# AGENDA 21EKO FOROAREN AKTA

**SAN IGNAZIO AUZOKO BEHIN BETIKO PROIEKTUAREN AURKEZPENA:** klima-aldaketara egokitzeko konponbide berritzailea aplikatzea eta hiri-eremua hobetzea, Europako LIFE proiektuaren baitan.

## PROIEKTUA BIZILAGUNEI AURKEZTU

2019ko abenduaren 19an, ostegunean, 18:30etik 20:00etara.

### Zoladura:

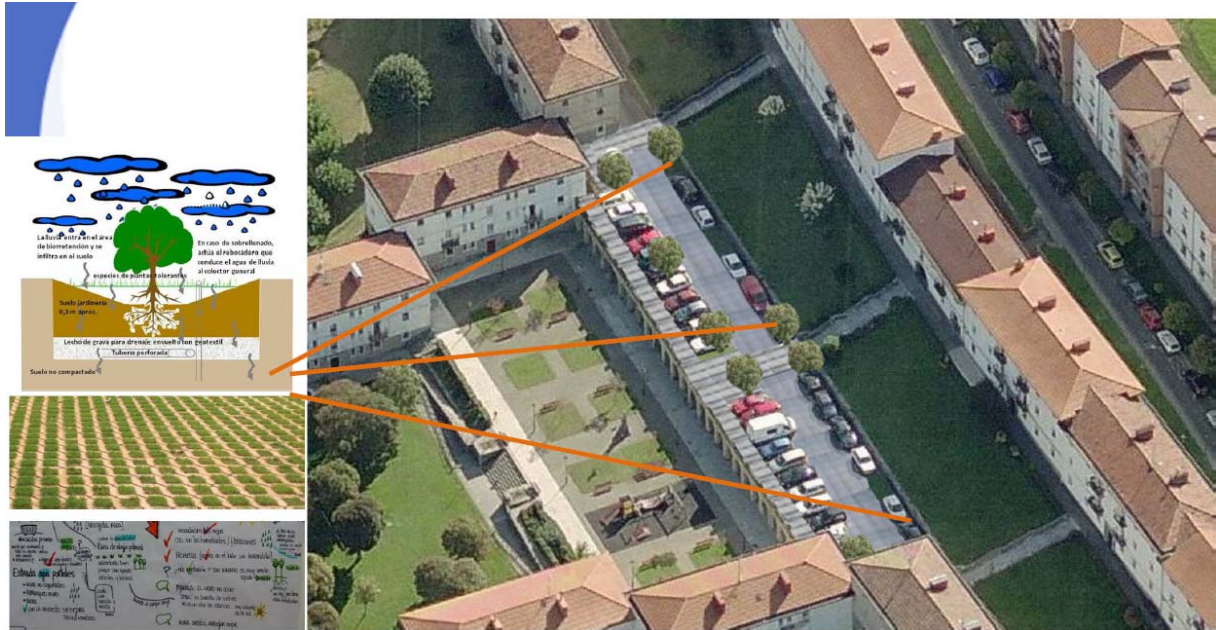
- Hainbat parte hartzaile kezkatuta agertu dira aparkalekuetan **maniobratzeko leku gutxi** dagoelako. Beste aukera batzuk ere aztertu dira; adibidez zeharka aparkatzearena baina kasu horretan 2 aparkaleku galduko lirateke batetik eta bestetik auzo osoari buelta eman beharra ekarriko luke. Beraz, horregatik egin da aurkeztu den proposamena.

- Erratz-makinak biltegi berritik ura hartzea nahi bada, **parkera iristeko arrapala zabaldu** beharra egongo da etorkizun batean. Beste aukera bat da erratz-makinak behar duen ura mahuka bat erabiliz hartzea, ura dagoen lekuraino joan beharra izan gabe.

- 17 zenbakidun atari inguruan **euri-urak eta ur beltzak** elkartzen dira. Esku-hartze honetan hori ez da aldatuko baina dena prest utziko da etorkizunean zorrotan bakoitza dagokion kutxatilara lotu dadin.

- 18 zenbakidun atari ondoan, parkera doazen eskaileretan, **goroldioa** pilatzen da **eskaileretan** eta hori saihestu beharra dagoela aipatu da, mantentze-lan egokia eginez edo zoladuran esku-hartuz. Gune oso laiotza da eta arriskutsua. Aztertu egingo da.

- Auzko kaletik ibalgailu gutxiago igarotzea da helburuetako bat eta igarotzen direnak polikiago pasa daitezela. Horretarako estutu egind a bidea eta espaloiak handitu; begiratokian oinezkoentzako gunea sortu da.

- Zoruan baldosa iragazkorra jarriko da. Horrela, horma aldean euri-ura jasoko da eta parkean jarriko den ur-biltegi batera eramango da. Biltegi hori lurpean egongo da eta berdegune bat izango da ikusiko dena. Isurbide bat jarriko zaio biltegiari urak gainezka egingo duenerako. Ur hori gauza askotarako erabil daiteke gero: ureztatzeko, erratz-makinan erabiltzeko,...

- Era berean esku-hartze horrekin ura etxebizitzetara sartzea saihestuko da.
- Oinezkoentzako igarobidean baldosa mota bat jarriko da eta ibilgailuak igarotzeko bidean haien pisua ondo jasango duten baldosak jarriko dira.

- Aparkalekuetan jarriko den zorua iragazkorra izango da, legarrarekin nahastuta edo landareekin tartekatuta.
